リコール届出一覧表

リコール届出日：平成26年1月16日

改善箇所説明図

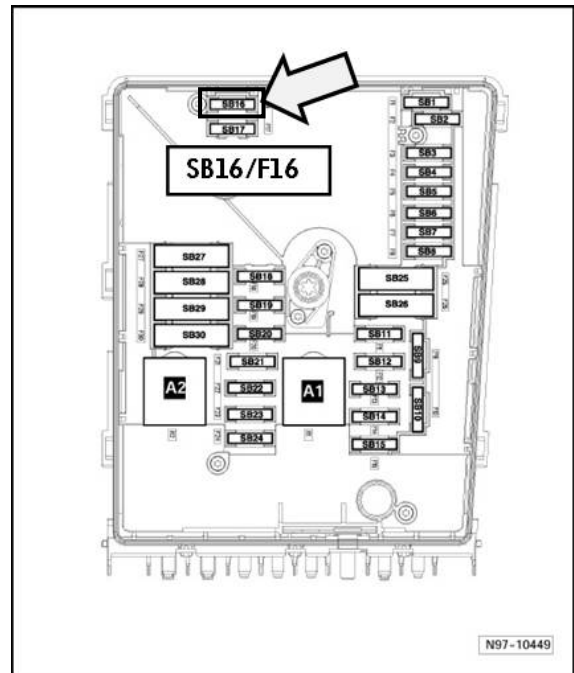
基準不適合発生箇所

灯火装置用ヒューズの端子部のコーティング材質が不適切なため、車体の振動によって生じた端子部分の傷に熱の影響が加わることによって、非電導物質（酸化亜鉛）が生成され、接触不良が発生する。そのため、前照灯、前部霧灯、車幅灯、番号灯、尾灯、後部霧灯、制動灯、補助制動灯、後退灯及び方向指示器の一部、または複数が不灯になるおそれがある。

全車両、灯火装置用ヒューズを対策品と交換する。
